Rapport Brandveiligheid Realisatie

Verbouw B en B, Sluiskade NZ 1A
Westerhaar-Vriezenveensewijk

Deelcontrole

Niet akkoord

Photo 1

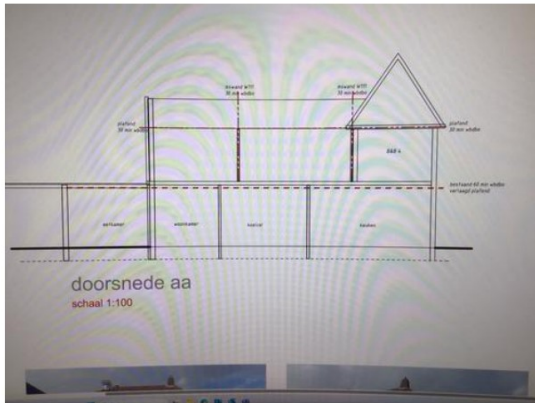
Er waren sparingen die met PUR waren dicht zijn gespoten. Op andere doorvoeren waren geen voorzieningen aangebracht.

Hier moeten voorzieningen worden aangebracht zodat ook de sparingen en doorvoeringen aan het criterium van 60 minuten WBDBO voldoen.

Photo 4

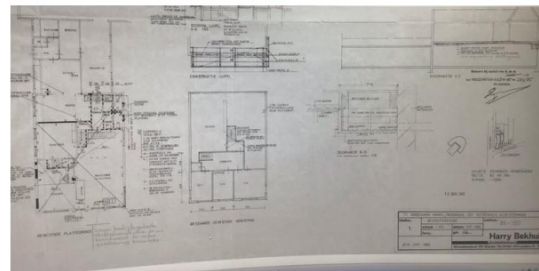
Er is een tekening van de oude bouwvergunning uit 1985. (foto 4)

Hier wordt aangegeven dat er naderhand door bouwtoezicht het "60 min. brandwerende plafond" beoordeeld moet worden.

Of dit toendertijd akkoord is bevonden is onduidelijk....

Ook zijn er wanden aangeduid als brandwerende wanden.

Kortom de 60 min. scheiding op de begane grond moet nog nagekeken worden.
